Riferimento: Impianto di produzione biometano, da realizzare nel comune di Ortona, Caldari.
Soggetto proponente: AURA Srl

Oggetto: Osservazioni al progetto – art. 19 c.4 del D.Lgs. 152/06 e s.m.i

OSSERVAZIONI ALLA PROCEDURA DI VERIFICA DI ASSOGGETTABILITA' A VIA RELATIVA AL PROGETTO DI COSTRUZIONE E GESTIONE DI UN IMPIANTO DI PRODUZIONE DI BIOMETANO E COMPOST, PRESENTATO DA AURA ENERGIA SRL, CON SEDE IN ORTONA, VIA CALDARI STAZIONE.

Figura 4.7.2.1 – restituzione grafica dei valori medi annuali.

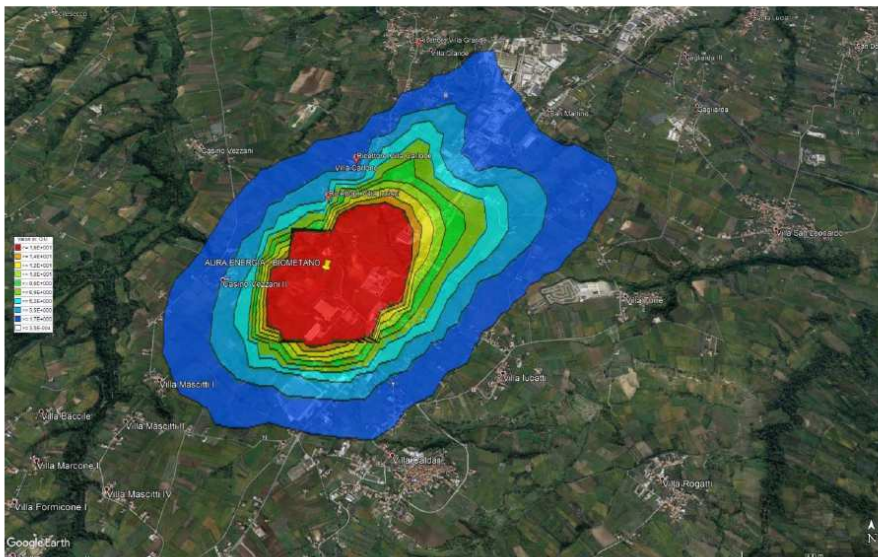
Ma nel caso specifico i recettori in area non residenziale, con distanze inferiori a 200 m, subiscono un valore di molestia di 16 U.O., cioè 4 volte il limite di cui alla L.G. Emilia Romagna.

Nell'area in rosso, che comprende Aziende e case sparse, il dato è maggiore o uguale a 16 ouE/m³.

Dallo stesso grafico in atti si rileva come l'Azienda Molino e Pastificio De Cecco sia soggetta a molestia olfattiva compresa in un range tra 1,7 e 3,5 U.O.

Sebbene si tratti di valori del 98° percentile, ciò non toglie che il valore di 3,5 ouE/m³ sia indice di **un impatto ambientale significativo**, con oltre l'85% della popolazione che avverte l'odore molesto.
